## 事故故障報告2件 2/17監視評価検討会における質問回答

- ・ 6号機残留熱除去系ポンプ(B)圧力抑制室吸込弁駆動部シャフト折損について
- ・ 1 / 2号機排気筒ドレンサンプピット水位低下事象について

2020年4月27日

東京電力ホールディングス株式会社

## 1. 8 2/17監視評価検討会における質問②-2

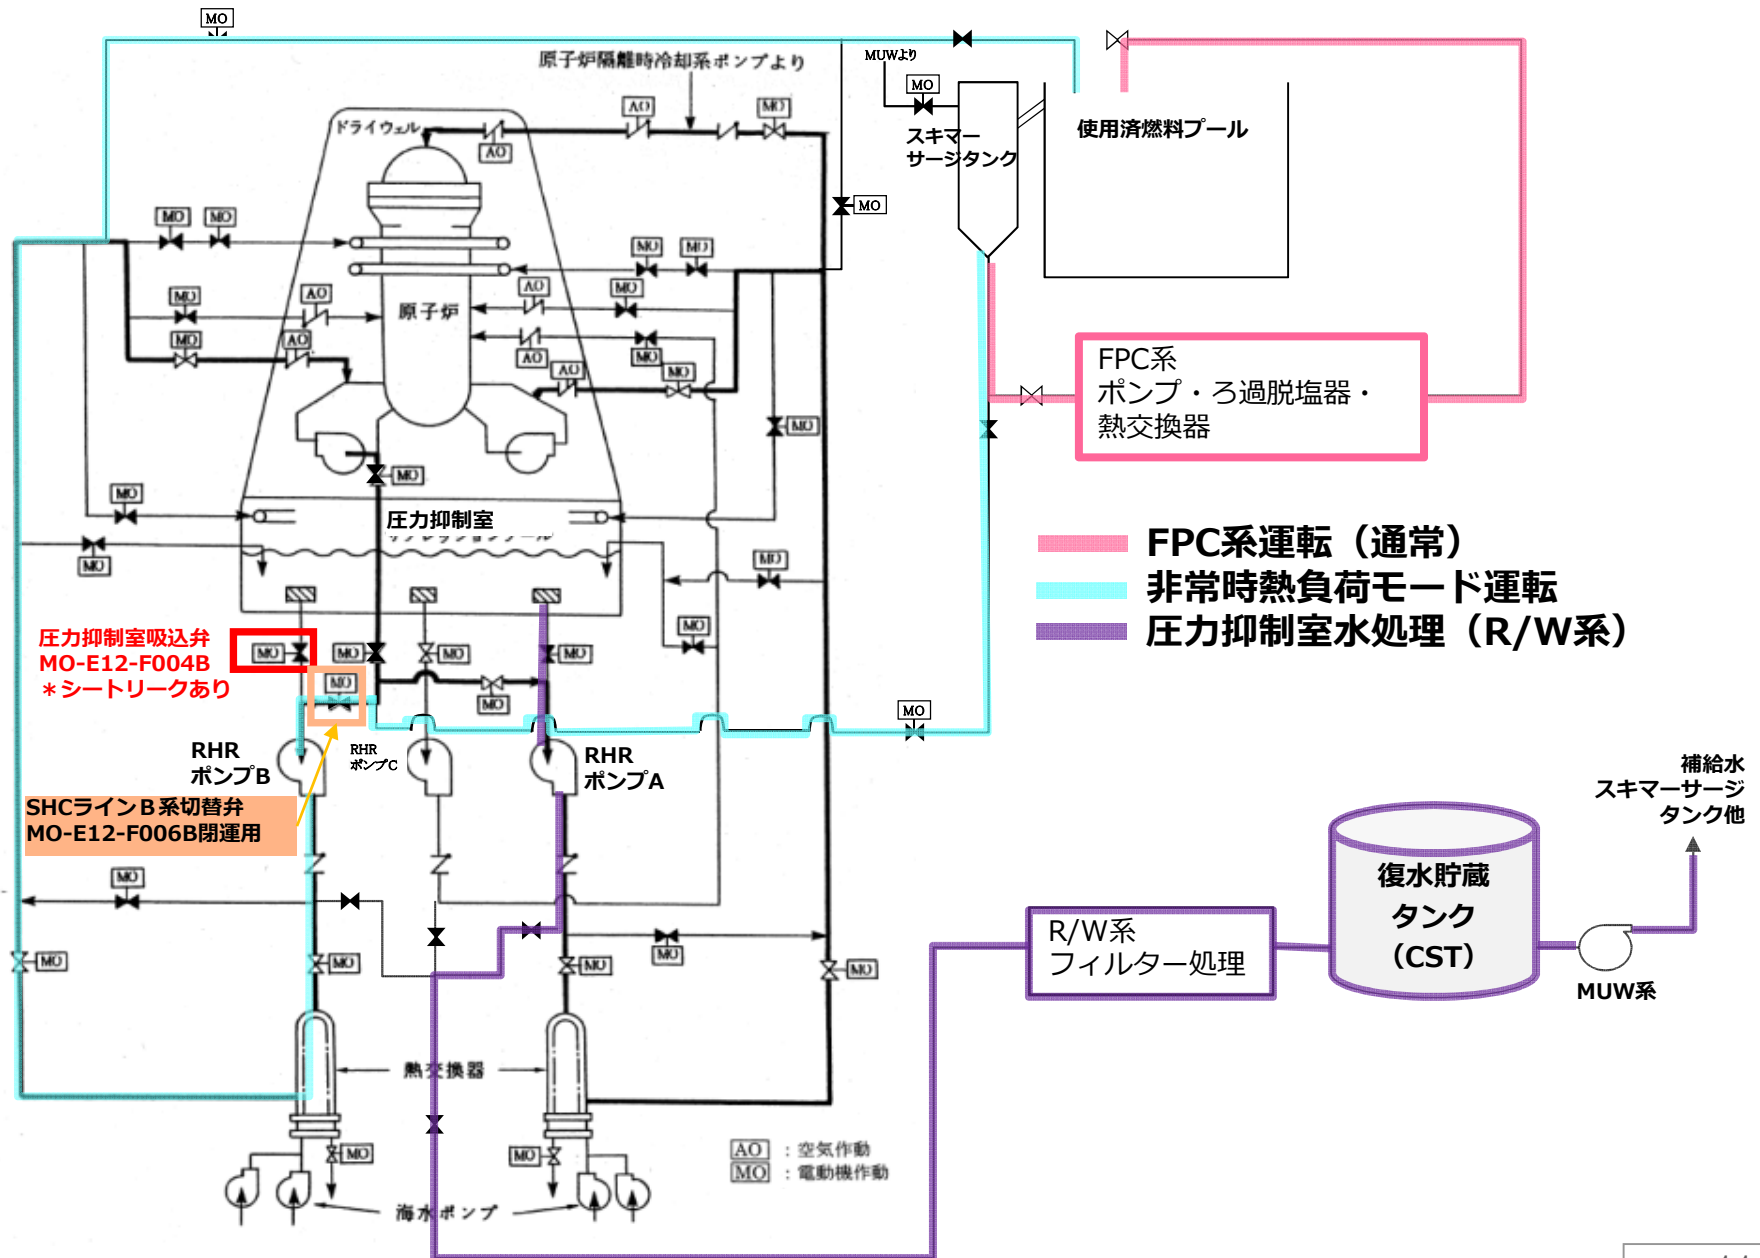
○現在も当該弁のシートリークが継続していると報告されている。RHR系統機能あるいは圧力抑制室の水位上昇等への影響について説明いただきたい。

◆圧力抑制室の水位上昇への影響については、水位が上昇したとしても、廃棄物処理系（以下、「R/W」）にて処理可能であることから、影響はないと考える。

- ✓ 圧力抑制室水位上昇：圧力抑制室の水位は現状低いレベルにあり、水処理が必要となるが水位を下げる事が可能である。
- ✓ 圧力抑制室の水は廃棄物処理系で処理した後、プラント保有水（補給水）として使用する。
- ✓ 1.9 系統概要図（FPC系、R/W系含む）参照

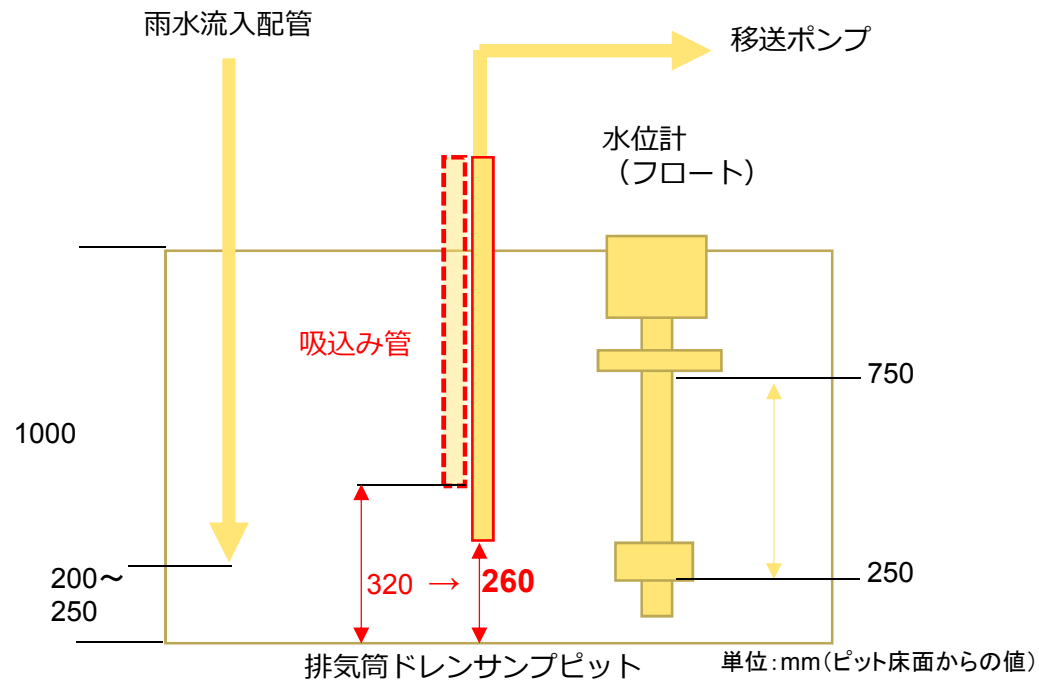
○応急対策として2月中旬にポンプの吸い込み管を交換するとしている。  
結果について説明いただきたい。

■2020年2月14日に吸い込み管の交換を完了している。詳細は次頁，次々頁参照。

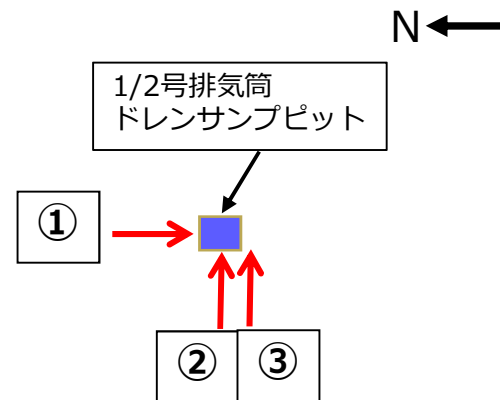
○吸い込み管の交換に合わせて、ピット内のファイバースコープによる調査等ができないか検討してほしいことと、実施した場合はその結果について説明いただきたい。

■吸い込み管交換に合わせてピット内部の調査を検討したが、30mSv/hを超えるピット上部（次頁写真②参照）での作業が必要となることから、吸い込み管交換に合わせた内部の調査は断念し、漏えいの可能性を解消するための吸い込み管交換作業に専念した。ピット内の調査については、方法と排気筒解体の関連も考慮した実施時期について検討していく。

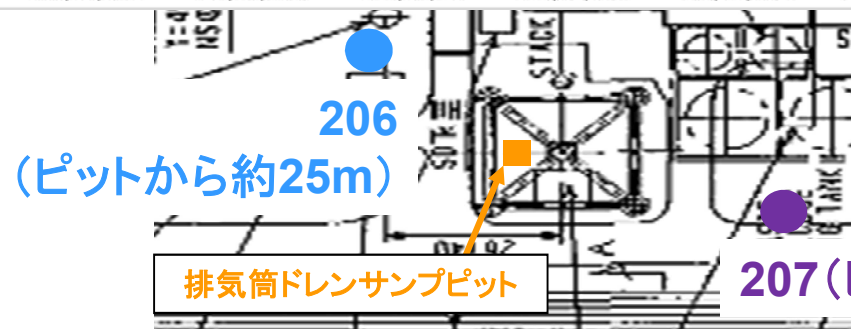
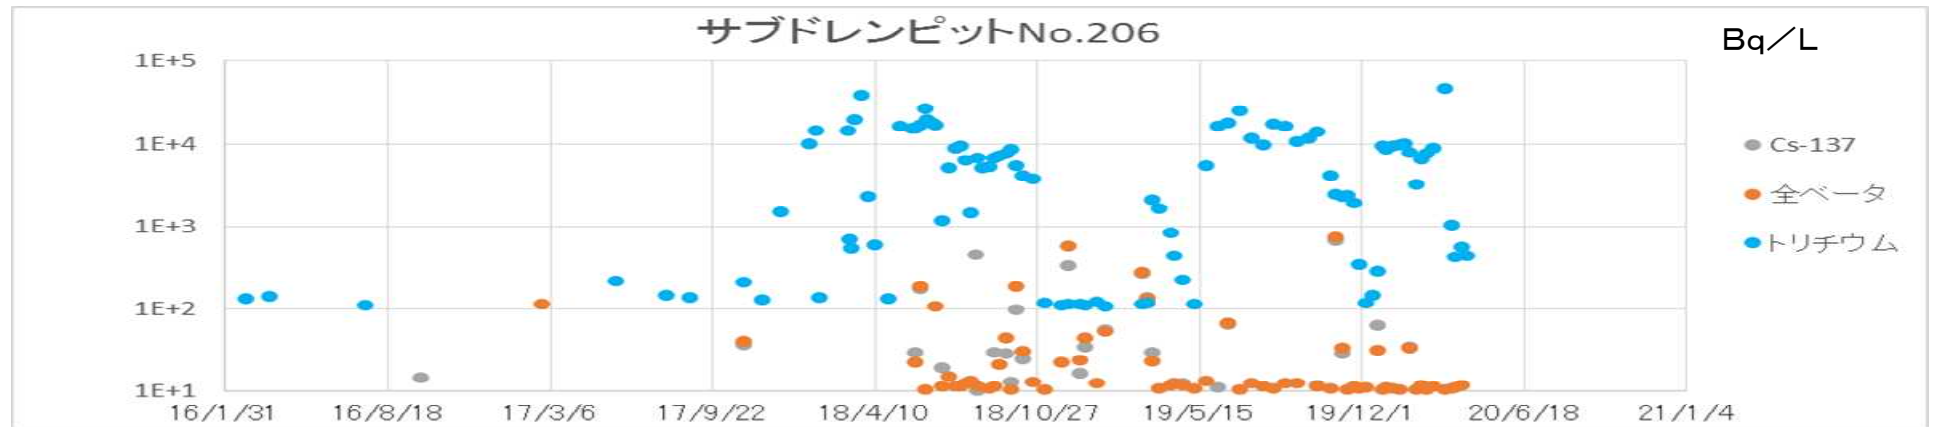
○漏えいしたであろう水の監視として、周辺サブドレンピットの監視強化をしていると思うが、その監視だけで十分なのかについて考えを説明していただきたい。

#### ■近傍のサブドレンピットの水質分析の強化

- ✓漏えいしていた場合の影響が早期に確認される可能性が高い、近傍のサブドレンピット（206, 207）の水質分析の頻度を、通常1回/2週から1回/週に増やし、監視を強化してきた。
- ✓吸い込み管を交換し300mm以下での水位制御を開始したことにより、漏えいの可能性を解消したことから、通常の頻度に戻している。
- ✓これまで同様降雨等の影響による変動は確認されるものの、漏えいを確定するデータは確認されていない。

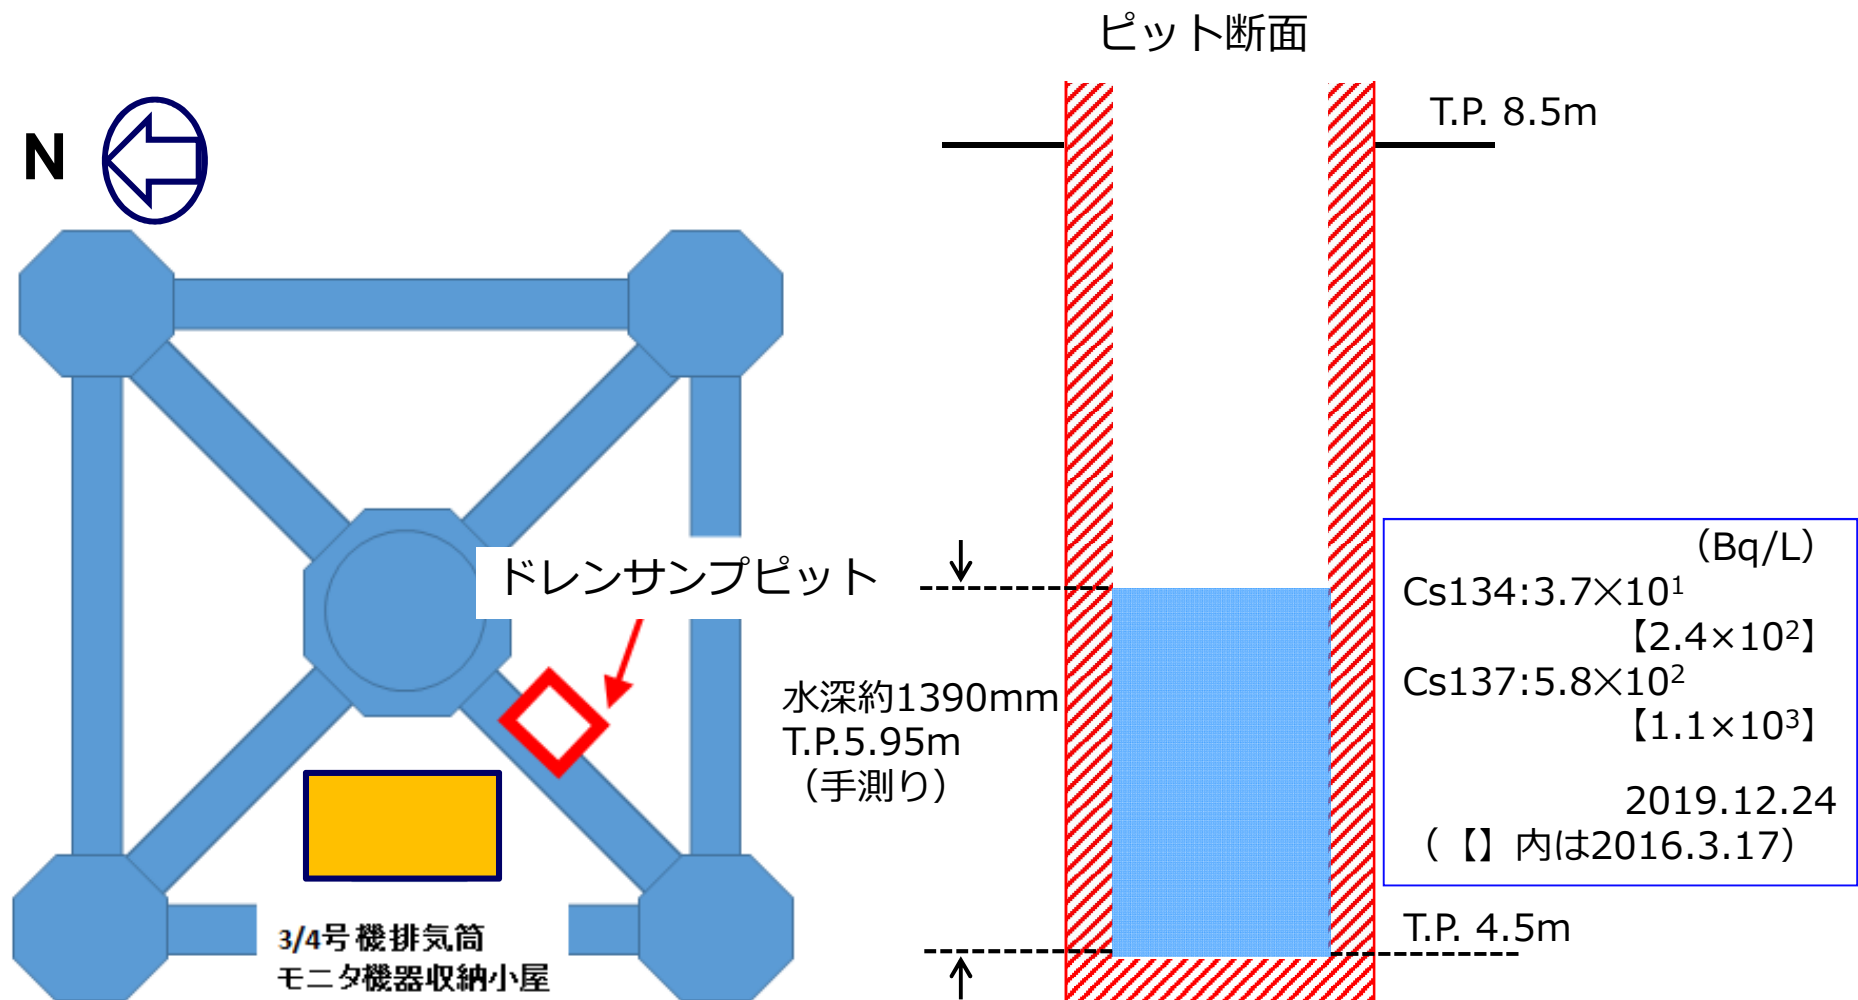
○恒久対策，水平展開について，完了予定時期が明記されていないものがある。  
これらのスケジュール感を説明していただきたい。

#### ■恒久的な対策：ピットへの雨水の流入の防止対策

✓排気筒解体作業を進め，排気筒上部に蓋を設置する（5月頃）。
